*COMITATO RESIDENTIFIERA*

Progetto di riqualificazione del quartiere Fiera

Incontro con Assessore all'Urbanistica e allo Sviluppo del Territorio,  
Carlo Masseroli

Milano, 12 luglio 2006

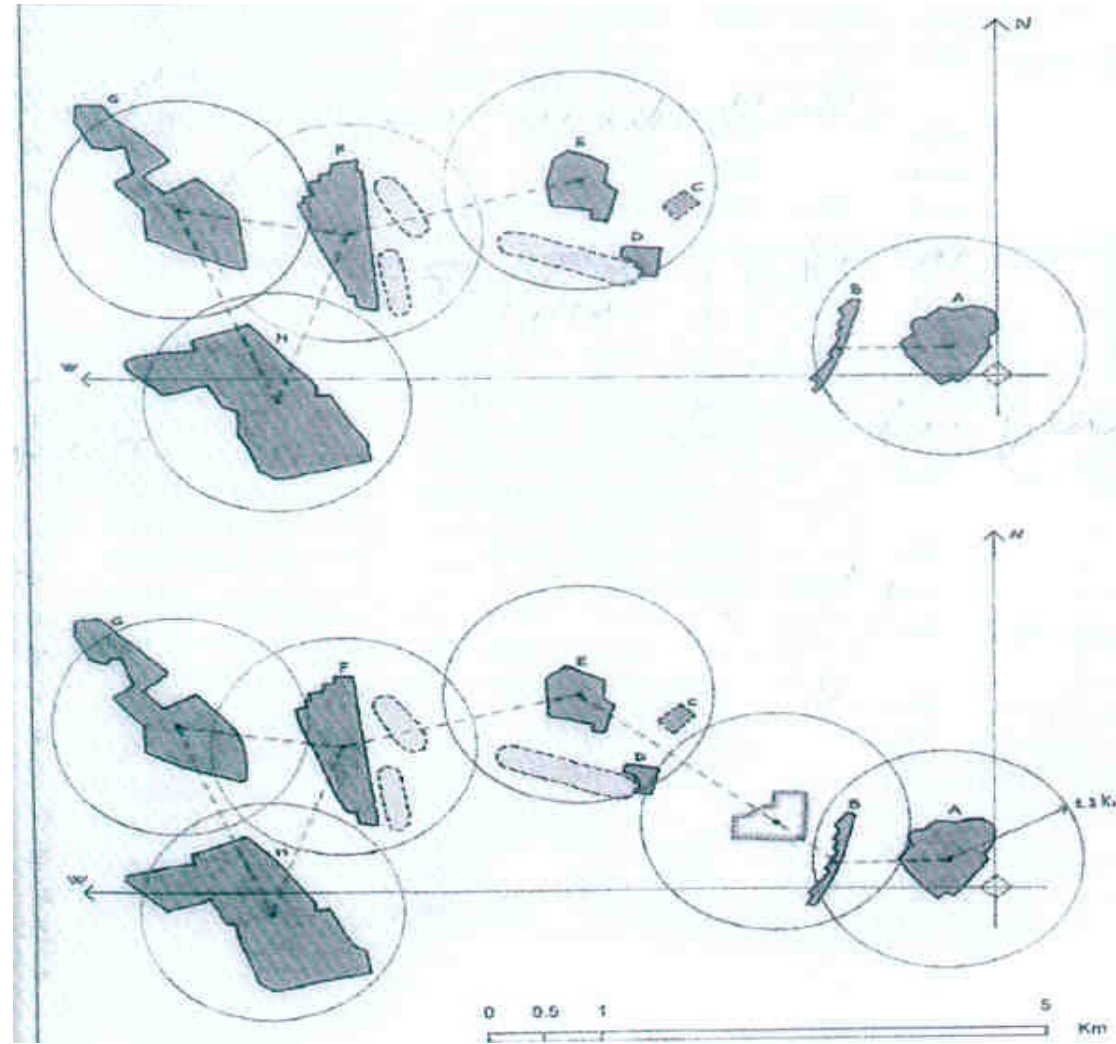
- Il PII presenta delle migliorie rispetto al progetto iniziale, ma:
  - ▶ nonostante l'ampliamento degli accessi **il verde resta sostanzialmente "chiuso" all'interno delle nuove residenze, confermando il carattere principalmente speculativo dell'operazione.** Tra l'altro a nord delle nuove abitazioni (ombra). Diversa la concezione del parco nel progetto di Piano, uno spazio verde "aperto" verso l'esterno, che si offriva all'utilizzo di tutti i cittadini.
  - ▶ le nuove aree incluse sono **demaniali e già in parte a verde** (piazza 6 Febbraio, Arduino, Giulio Cesare, viale Boezio e Cassiodoro)
- **Superficie limitata = opportunità persa per la città**

L'area ex fiera costituisce un anello critico di congiunzione tra Parco Sempione / Giardini Pallavicino e Montestella / San Siro per l'attivazione di una rete ecologica nel settore centro-ovest della città

- ▶ impatto su inquinamento dell'aria e cappa di calore estivo
